Náhrada tlmiča kmitania 535 0117 10 za alternátorovú voľnobežku 535 0105 10

LuK-AS č. staré: 535 0117 10

LuK-AS č. nové: 535 0105 10

Obr. 1: 535 0117 10

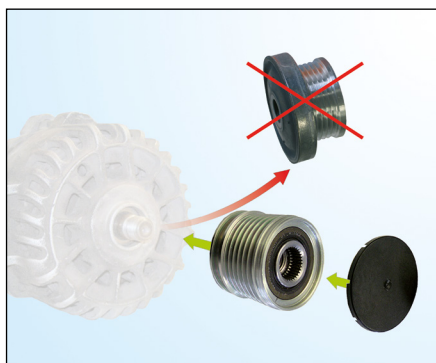
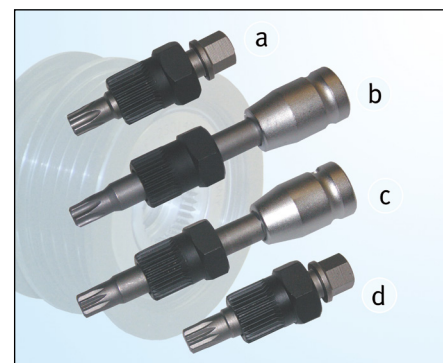
Tlmič kmitania v LuK-AS-č. 535 0117 10 (obrázok 1) sa už nedodáva a je nahradený objednávkovým č. 535 0105 10 (obrázok 2).

1. Demontujte plochý drážkový remeň.
2. Prekontrolujte všetky komponenty remeňového pohonu z hľadiska poškodenia – poškodené komponenty vymeňte.
3. Demontujte originálnu remenicu z alternátora (pozri obrázok 3).
4. Namontujte alternátorovú voľnobežku 535 0105 10 pomocou príslušného špeciálneho náradia (pozri obrázok 4).
5. Namontujte tesniace viečko na alternátorovú voľnobežku – dbajte na správne umiestnenie!
6. Namontujte plochý drážkový remeň.
